Věc: „Stavební úpravy městského fotbalového stadionu 1. Máje“- stavební řízení

S předloženou projektovou dokumentací, která byla následně doplněna a která je podkladem pro vydání stavebního povolení na akci „Stavební úpravy městského fotbalového stadionu 1. Máje“, se

Akce: **STAVEBNÍ ÚPRAVY MĚSTSKÉHO FOTBALOVÉHO STADIONU 1. MÁJE**

Zakázkové číslo: **20 004 200**

příloha č.: 1

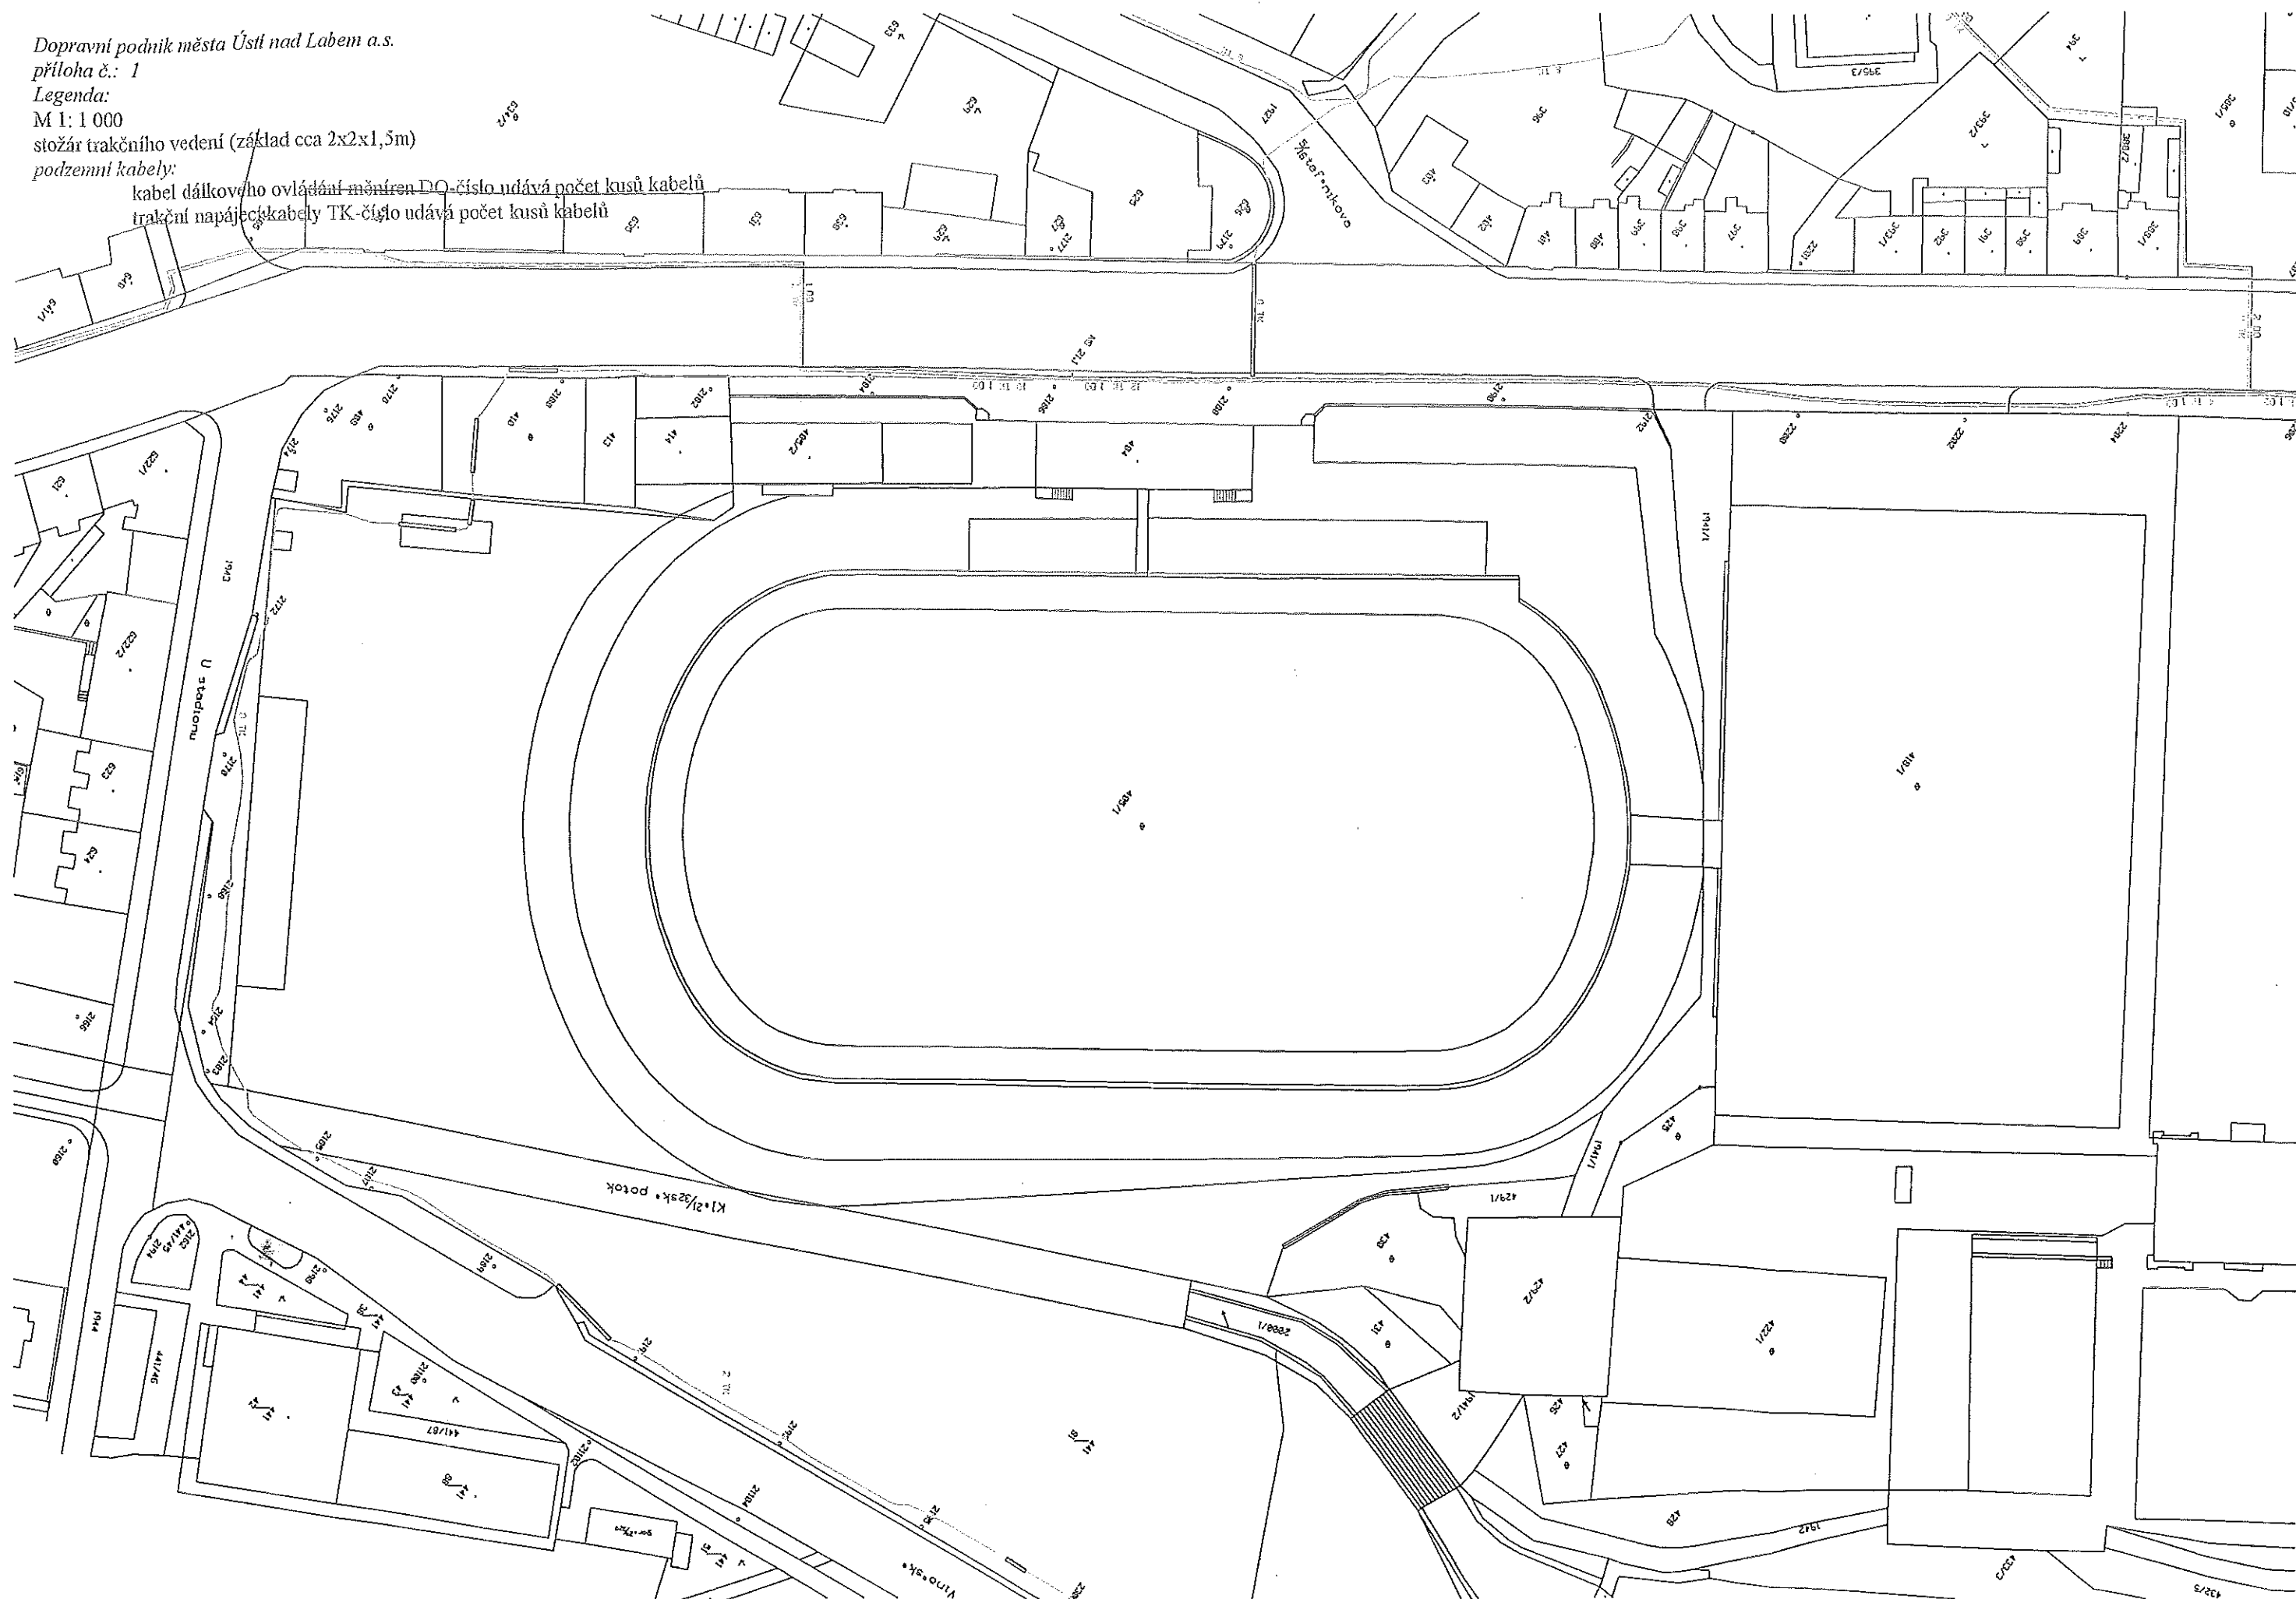
3) Respektovat stávající umístění stožárů trolejového vedení - ty jsou osazeny trakčním zařízením a nosnými lany která nesou trakční trolejové vedením v trase trolejbusových linek MHD (zejména ty, které jsou osazeny trakčním zařízením - 2 m v okolí stožáru jsou podzemní sítě uzemnění).

4) Trolejový drát je od povrchu vozovky ve výši max. 6 m –normálně 5,5 až 5m - min. 4,3 m v podjezdech a tunelech a objektech již vybudovaných, dle ČSN 33 35 16.
